Subject: Contestation d'une zone 1AUh sur Faverolles "Le haut Fauchard" et proposition d'amélioration

**Objet : Contestation du projet de zone à urbaniser à usage d'habitation (1AUh) faisant l'objet de l'Orientation d'Aménagement et de Programmation (OAP) sectorielle intitulée « le Haut Fauchard », sur la commune de Faverolles, et proposition d'amélioration de celui-ci.**

En prévision de l'établissement du Plan Local d'Urbanisme intercommunal (PLUi) des 4 Vallées en cours d'élaboration, nous souhaitons vous alerter sur le projet faisant l'objet d'une Orientation d'Aménagement et de Programmation (OAP) sectorielle, intitulée F1, le Haut Fauchard, sur la commune de Faverolles (voir pages 48 et 49 du document n°3 du PLUi en cours).

Pièce jointe  
n°3

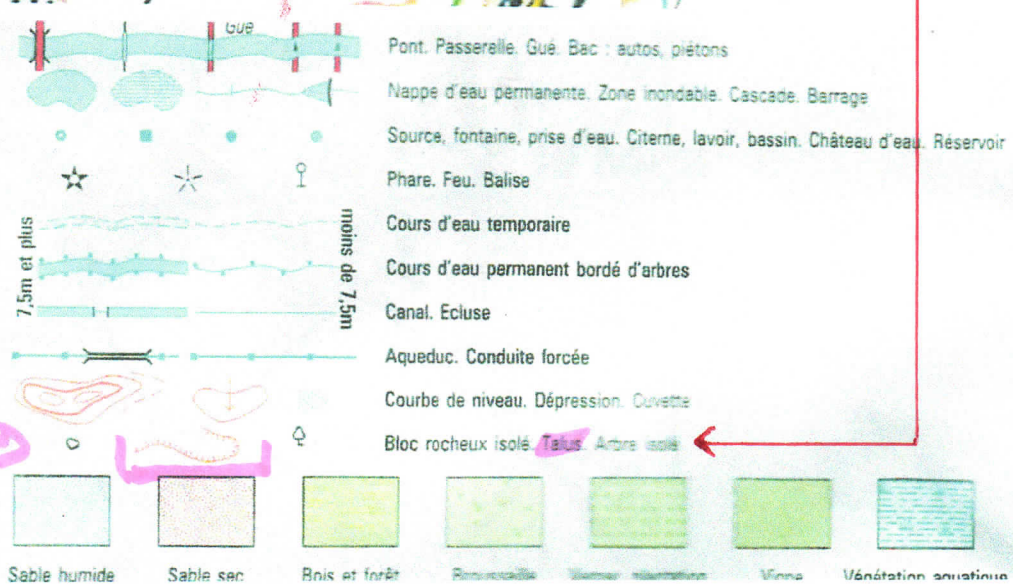
Or, et ce n'est pas mentionné dans la description de l'OAP sectorielle « le haut Fauchard », ce fossé est longé non pas par une pente régulière et douce (comme pourrait le laisser supposer la description du projet, qui indique juste qu'un « *léger dénivelé s'effectue depuis le nord vers le sud* » de la zone), mais par un **talus à forte déclivité, recouvert d'un bois de chênes**, qui part du fossé pour arriver de manière abrupte sur un terrain plus plat (voir les pièces jointes n°3 et n°4).

**Or, ce talus et le bois présent sur la zone participent à la régulation de l'écoulement et de l'absorption des eaux pluviales** en provenance de la Butte du Tartre (voir pièce jointe n°3) au même titre que le fossé.

→ Bois concédé  
par l'AOP  
"Le haut fauché"  
(La légende  
indique bien  
la présence  
d'un talus)

**PROFIL en COUPE du TERRAIN SOUMIS à l'AMÉNAGEMENT**

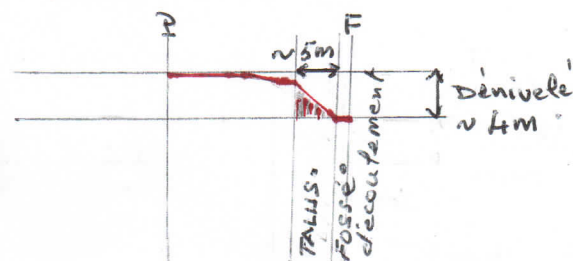
Si elle doit passer, comme il est prescrit, en respectant la bande d'écoulement et les arbres qui la longe, ce qui est indispensable, elle entamera très sérieusement le talus (voir le profil topographique en coupe que nous avons reconstitué en pièce jointe n°5).

Pièce jointe n°5

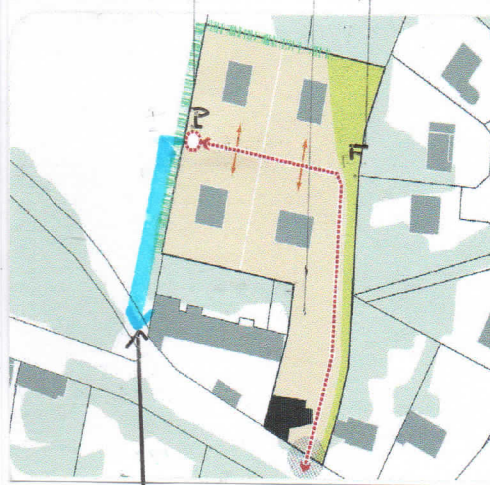
Ce bois sera forcément détruit sur pratiquement toute sa surface par le projet actuel, comme on peut s'en rendre compte sur les documents présentant cet AOP (voir pièce jointe n°5), en particulier à cause de la future voie d'accès débouchant de la route de Rambouillet et menant aux futures maisons, mais également à cause de la construction des deux maisons situées le plus à l'est du secteur (sur la parcelle 90 actuelle, voir pièce jointe n°7), si l'exemple d'aménagement proposé actuellement devient réalité.

Ce chemin peut accueillir sans difficulté particulière un accès linéaire et pratiquement plan vers la zone constructible, sur un trajet plein nord de seulement 60 m de long s'il s'arrête à la plateforme de retournement indiquée dans l'exemple d'aménagement du projet actuel (voir OAP F1 ou pièce jointe n°5), et jusqu'à environ 100 m de long s'il va jusqu'au bout de la zone d'aménagement prévue. Celui-ci ne consommerait alors environ que 220 m<sup>2</sup> de terre agricole (350 m<sup>2</sup> s'il va au bout de la zone), et cela sans modifier ni la topographie du lieu, ni le profil hydrologique du terrain (voir pièces jointes n°5 et n°8).

*Nouvelle voie d'accès proposée dans notre solution alternative*
